Keuringsverslag van een elektrische laagspanning- en zeer lage spanningsinstallatie

NIET CONFORM

Straatnaam Boesbergstraat
Huisnummer 12
Busnummer -
Postcode 1933
Gemeente Sterrebeek
Land België

Controlebezoek van een huishoudelijke installatie volgens (KB 08/09/2019) - AREI Boek 1- 6.5. en 4.2.4.3.

Afbeelding schakel- en verdeelbord:

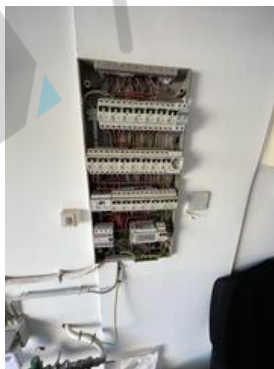
- I1.01 Eéndraadschema van de installatie is niet aanwezig. (Boek 1 Afdeling 2.12 - 2.13 en 3.1.2 en 9.1.2)
- I1.03 Situatieschema van de installatie is niet aanwezig. (Boek 1 Afdeling 2.12 - 2.13 en 3.1.2 en 9.1.2)

- I3.07 Een demonteerbaar aansluitstuk (aardingsonderbreker) dient aangebracht te worden in de aardgeleider teneinde de meting van de aardweerstand mogelijk te maken. (Boek 1 Onderafdeling 5.4.3.5.)

- I3.08 Een demonteerbaar aansluitstuk (aardingsonderbreker) moet steeds gemakkelijk bereikbaar zijn. (Boek 1 Onderafdeling 5.1.5.1. en 5.4.3.5.)
- I4.01 Hoofdequipotentiale verbinding(en) niet verwezenlijkt. (Boek 1 Onderafdeling 5.4.4.1. en 5.1.6.2)

- I5.10 De genaakbare, naakte onder spanning staande delen zijn onvoldoende afgeschermd. (Boek 1 Afdeling 5.1.4. en 4.2.2.3.)
- I6.03 De nominale stroomsterkte van de algemene en/of bijkomende differentieelschakelaar dient aangepast te zijn aan de overstroombeveiliging. (Boek 1 Afdeling 4.4.1.)

- I9.13 Elektrisch materieel zonder bodem mag niet rechtstreeks op brandbaar materiaal geplaatst worden. (Boek 1 Onderafdeling 5.1.1.2.)
- N17 De aardspreidingsweerstand kon niet gemeten worden. Deze dient bij voorkeur kleiner te zijn dan 30ohm.
